大石中学高中学生宿舍新建项目 图纸预算答疑

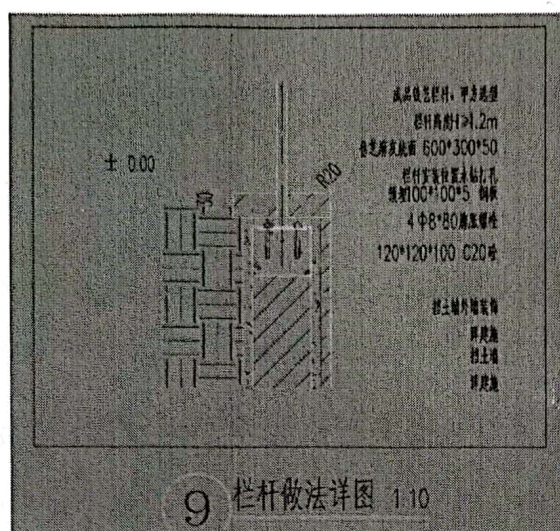
问题 1: 建施-ZT01 新建挡墙,顶标高为 283.00,做法详说明第十一条(顶上设置防护栏杆,净高不低于 1.2m,详景观专业)景观图未见防护栏杆,挡墙的高度是否为统一 283.00,该位置是斜坡段。

回复:已建挡墙处 280.0 高程为人行道高程,不是已有挡墙顶标

高。估不能做为新建挡墙顶标高参考。补充栏杆大样，详截图
